日本ジッパー株式会社

マジックテープのコーティング剤原材料変更のご案内

シールド/結束保護チューブ マジックタイプ
マジックテープの材料変更について

日本ジッパーチュービング株式会社
品質管理課

[マジックテープ断面図]

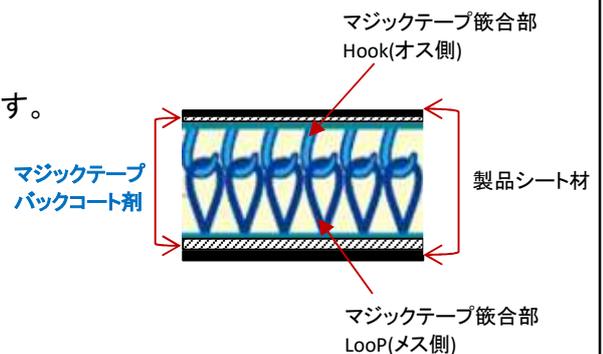
項目		現行品	変更品
マジックテープ結合部	材質	ポリエステル	変更なし
	色	黒/グレー	変更なし
	幅(mm)	16	変更なし
バックコート剤 (ウレタン樹脂)	材質	エステル系	◎ ポリカーボネート系
	熱溶着強度 [Hook(オス)/ Loop(メス)] (N)*1	(例) MLB 15.4 / 14.0	15.6 / 14.8
引張せん断強さ JIS L3416 (N/cm ²)*2		20.3	変更なし
結合部剥離強さ JIS L3416 (N/cm)*2		3.09	変更なし
外観	黒		変更なし
	グレー		変更なし

マジックテープと製品シート材とを融着させる、バックコート剤の廃番による変更です。
変更はバックコート剤のみであり、マジックテープ本体の変更は無く、引っ張りせん断強さや
結合部剥離強さにも変更はありません。

【変更材質には◎】([マジックテープ断面図]参照)
